CIRCULAR ACLARATORIA N° 3

LICITACIÓN PRIVADA NACIONAL DE ETAPA ÚNICA N° 14/2022

Obra: “Iluminación acceso y garitas RN N° 19 - Km. 44,00 - Partido de San Jerónimo del Sauce / Provincia de Santa Fe - Tramo V”

Figura 2. Esquema de conexión a tierra "TT"

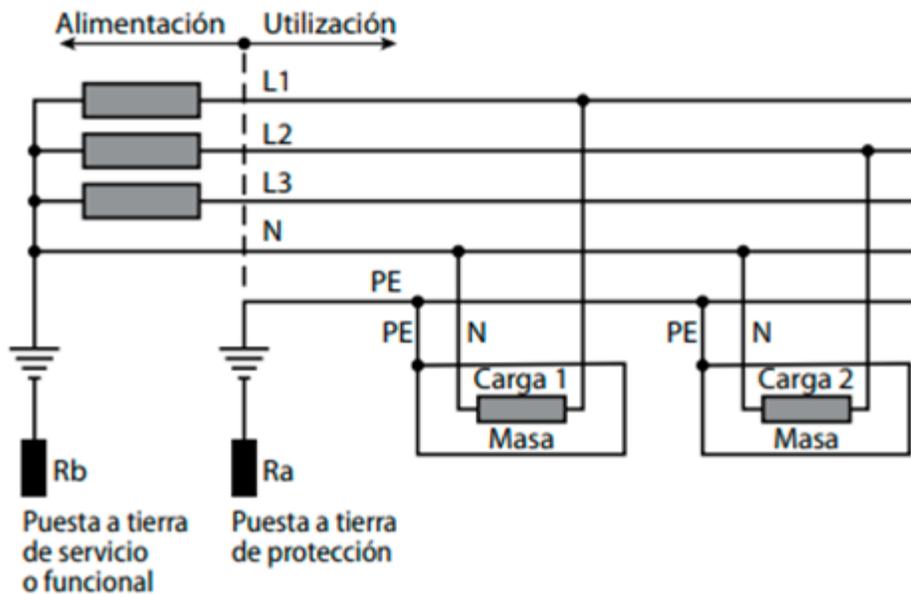
“En el inciso 4.3.1 de las ETP (página 104) se hace mención a un conductor colector de puesta a tierra que se tenderá en caso que se utilice la PAT en forma de malla. Se consulta si Corredores Viales lo exige en todos los casos, o si en esta obra se puede prescindir siempre y cuando se cumplan los valores máximos de resistencia de puesta a tierra”.

CVSA exige que se cumpla con el reglamento AEA 95703, en dicha normativa el inciso 5.7.1 establece los esquemas de conexión de tierra permitidos. Se podrá optar por un Esquema TT (puntual o extendida) siempre y cuando se respeten los valores de resistencia de PAT establecidos por el PETP de la DNV (inciso 4.5), a saber:

- PAT de seguridad individuales de columnas: 10 ohm
- PAT de seguridad tableros generales de baja tensión: 10 ohm

- PAT de servicio de Subestaciones MT/BT: 3 ohm

En todo caso será obligatorio la incorporación de Un interruptor diferencial tetra polar con sensibilidad máxima de 30 mA y de calibre adecuado según corresponda.

Se recomienda la adopción del Conductor de Protección (PE) para interconexión de las masas metálicas de la instalación, a fin de cumplimentar los valores de Resistencia de PAT exigidos, el mismo podrá ser de acero cobreado de 35 mm² de sección. En caso de omitir el conductor PE, se deberá presentar a la Inspección de CVSA y DNV un protocolo de mediciones sobre la resistencia de PAT de las Jabalinas individuales instaladas en obra, a fin de garantizar el cumplimiento de lo requerido. Previo a realizar la recepción de la obra tanto CVSA como DNV realizarán o solicitarán al contratista nuevas mediciones sobre las Jabalinas de PAT instaladas y en caso de no cumplimiento de lo requerido el contratista tendrá a su costa y cargo la readecuación de las instalaciones conforme a lo establecido en la normativa vigente aplicable, sin que ello implique adicionales de obra.
